Ofício nº 01/2020

Ref.: Solicita esclarecimentos quanto aos gabaritos verticais das interconexões referente a obra do Viaduto Lyrio Bertoli (Avenida Costa e Silva).

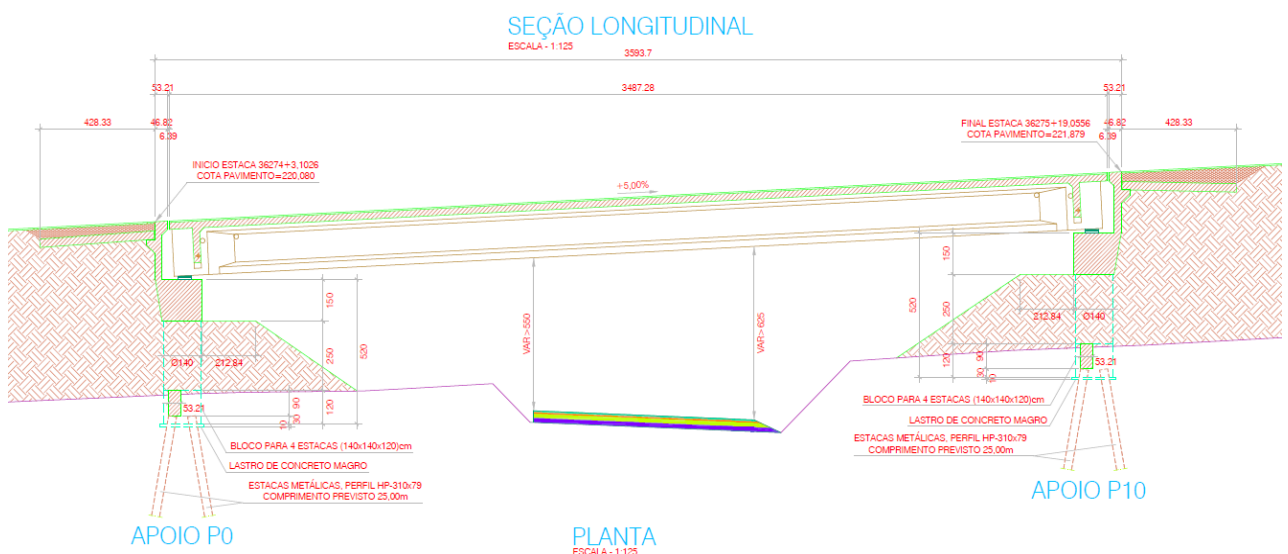
- 1) Medidas de altura aferidas no local revelaram que, como o desenvolvimento da trincheira tem geometria curva, as alturas apresentam variação ponto a ponto. Foram realizadas medidas nas 4 bordas de cada trincheira, 2 na entrada e 2 na saída, nas margens opostas, encontrando-se altura variando entre os seguintes valores:
  - Obra de Arte Especial PI-01 (ramo 500, na Saída da Av. Costa e Silva para BR): 5,120 m / 5,860 m / 5,634 m / **4,838 m**
  - Obra de Arte Especial PI-02 (ramo 400, na Entrada da Av. Costa e Silva): **4,936 m** / 5,188 m / 5,709 m / 5,465 m / e 5,372 m no Centro geométrico da pista

Portanto, observa-se altura mínima nessas trincheiras de **4,936 m e 4,838 m**, ou seja, inferior ao mínimo estabelecido de 5,50 m.

- 2) No local foi observada a colocação de placas de sinalização, limitando a passagem a 4,5 m de altura, antes da entrada nas trincheiras;

Viaduto PI-01-02-R1 - FORMAS - Elevação (planta)-02

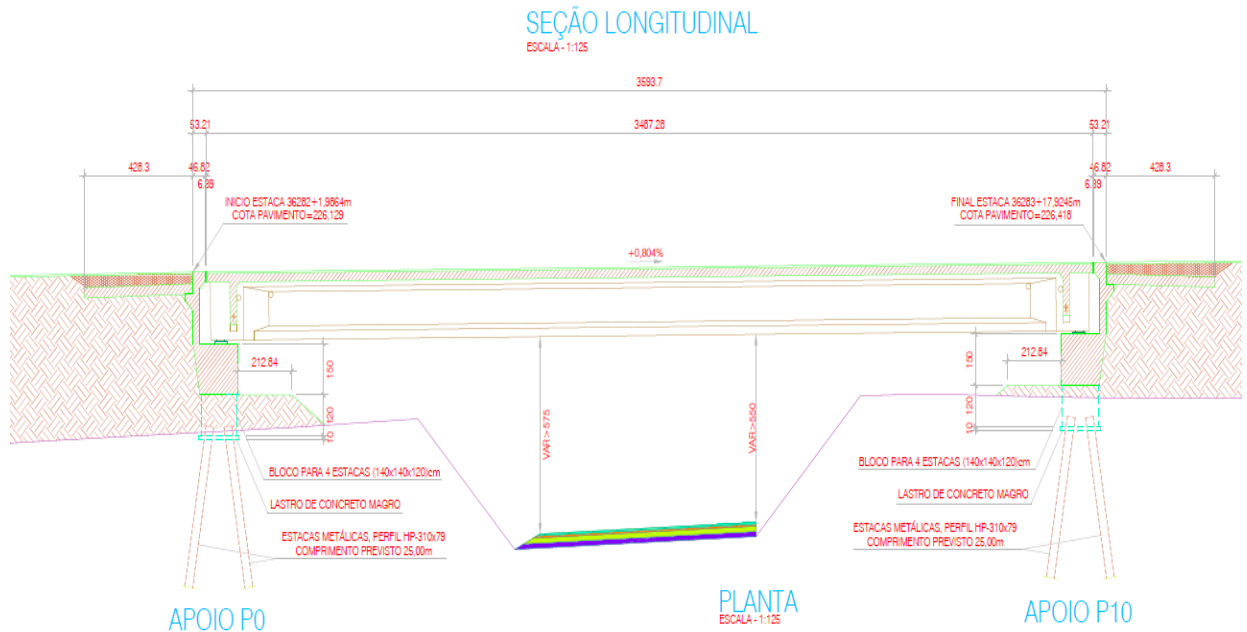
a) Nas pranchas PI-01-02-R1 e PI-02-02-R1, do projeto de Obras de Arte Especiais, informa-se que a altura útil sob os dois viadutos é variável, porém não inferior a 5,50 m, conforme seções indicadas a seguir.

Observando os desenhos do projeto geométrico do ramo superior (Obra 661\_Geom\_Av Costa e Silva\_P03) e dos ramos inferiores (Obra 661\_Geom\_Av Costa e Silva\_P06), e fazendo a diferença entre as cotas do greide acabado no eixo da pista em ambos viadutos, e descontando 2,00 m da espessura do pavimento superior, encontramos que a altura livre deveria ser de **5,625 m** no PI-01 (ramo 500), e de **6,074 m** no PI-02 (ramo 400), ambas, portanto, superiores ao mínimo de 5,50 m recomendado.

Essas informações confirmam, portanto, que a obra não foi executada conforme projeto.
